Rete tram-treno del Luganese

Kritische Beurteilung und Alternativ-Vorschläge

Oktober 2017

Abbildung 1: Trasseeführung des Trams hinter der ersten Gebäudereihe

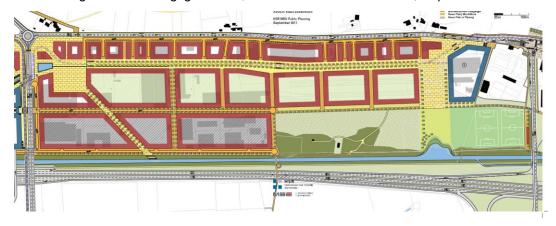
Vorschlag für Tramtrasse im Bereich der geplanten rückwärtigen Erschliessungsstrasse (Via Industria)

Wesentlich einfacher und technisch lösbarer ist ein Tramtrassee im Zug der geplanten rückwärtigen Erschliessungsstrasse (Via Industria), d.h. zwischen der Gebäudereihe entlang der Via Cantonale und der heutigen Hupac-Anlage Vedeggio.

Mit einer solchen Linienführung wird eine grössere Erschliessungsqualität erreicht, indem auch die zweite Gebäudereihe direkt im Einflussgebiet der neuen Stationen liegen.

Bei einer solchen Linienführung wird offen gelassen, wie sich später das Hupac-Gelände entwickeln wird (eventuelle Umnutzungen). Die öV-Erschliessung wäre jedenfalls bereits vorhanden.

Abbildung 3: Übersicht über Flugplatz Agno und neuen Bahnviadukt (blaue Line)

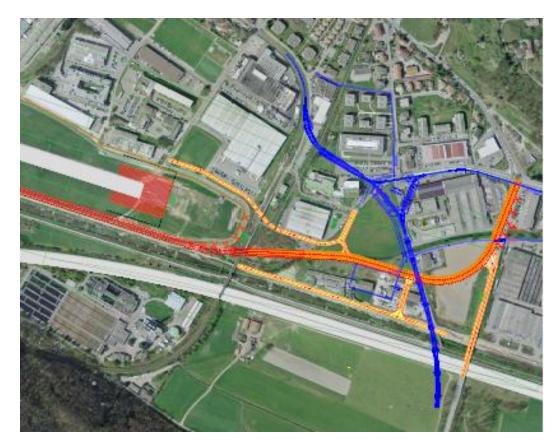
Beim neuen Viadukt quer über das Tal wird in keinem Bericht erklärt, weshalb ein solch teures Bauwerk für die Bahn resp. das Tram nötig sein soll.

Aus den Unterlagen kann jedoch klarerweise entnommen werden, dass er <u>klarerweise</u> mit einem geplanten Ausbau des Flugplatzes Agno zusammenhängen kann (Pistenverlängerung resp. Verbesserung der Ab- resp. Anflugschneise; siehe nachfolgende Skizze).

Das heutige Bahntrasse der FLP mit der Fahrleitung stört offenbar das Pistensystem.

Der Viadukt und die weiter entfernte Linienführung ist deshalb nur im Zusammenhang mit dem Flugplatz zu sehen. Die Kosten sollen sich auf 40 Millionen Franken belaufen.

Damit würde es sich beim Viadukt um eine Vorinvestition für einen Ausbau des Flugplatzes Agno (Pistenverlängerung) handeln.

Eine solche Quersubvention zulasten des Trams Lugano zugunsten des Flughafens Agno ist unzulässig.
